A BM OKF Katasztrófavédelmi Kutatóintézet (a továbbiakban: KKI) jelzése alapján a hatóság tudomására jutott, hogy a Červinka Czeh Republik s.r.o által gyártott és forgalmazott **P6Če** típusú **6 kg töltetű ABC porral oltó** tűzoltó készülékek **egyes** példányai a korábban 660/38/2006 vagy 660/15/2007 vagy 660/26/2011-TVL számú tanúsítvánnyal rendelkező termékektől eltérnek. A szabályos termékek beazonosítását az 1. és 2. táblázat tartalmazza.

A KKI a 187/2011/TVL számú nemmegfeleléségi eljárása keretében született 51-2/2013/KKI számú értékelési jelentés, valamint a Magyar Kereskedelmi Engedélyezési Hivatal MKEH-PIFO-00614/022/2012 számú határozata alapján 2013. március 22-én **kiterjesztette a nemmegfeleléségi eljárás alá vont, eltérő szelepszervelénnel szerelt tűzoltó készülékekre** a P6Če tűzoltó készülék 660/38/2006, 660/15/2007 és 660/26/2011 számú **tanúsítványainak érvényességét.**

1. kép

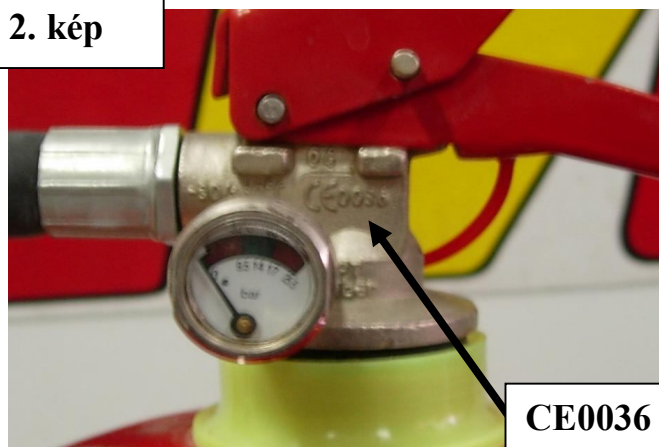
1. táblázat: A tűzoltó készülék akkor P6Če típusú, amennyiben a címkén az alábbi feliratok olvashatók:

Azonosító	Felirat a címkén	Felirat helye a készülék címkéjén – 1. kép
Típus:	P6Če	1. kép címke 4. rész
Tanúsítvány száma:	660/38/ 2006 vagy 660/15/2007 vagy 660/26/2011 - TVL	1. kép címke 4. rész
GYÁRTÓ	Červinka-Czeh Republik s.r.o (1265 Rostislavova, 686 01 Uherské Hradiště)	1. kép címke 5. rész
Gyártási hónap, év	A tartály paláston lévő beütött jelzés elején, a Červinka felirat után pl.: „CERVINKAN P6Ce 03/2009 7,8 L ...” stb.	lásd az 1. képen: „Gyártási év helye” jelzést

2. kép

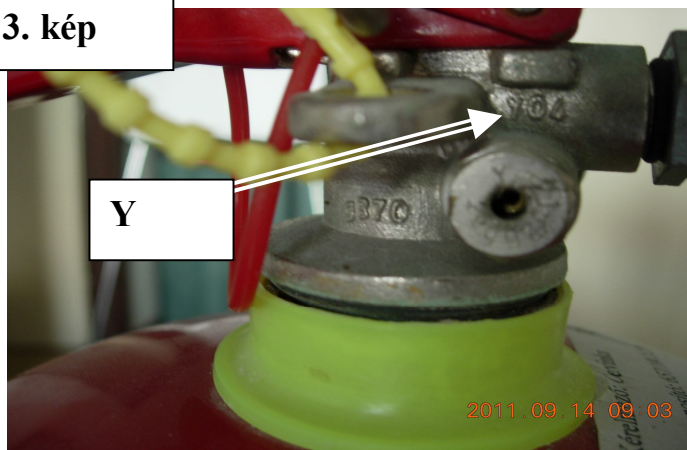
2. táblázat: A P6Če tűzoltó készüléket **nem kell visszaküldeni**, ha a szelepszervélyén az alábbi jelzés, felirat **együttesen szerepel**:

Helyes felirat tartalma	Felirat található a	Felirat helye a szelepen
CE 0036	szelepszervély testén, a nyomásmérő oldalán	2. kép
Y	szelepszervély testén, a nyomásmérővel ellentétes oldalon	3. kép
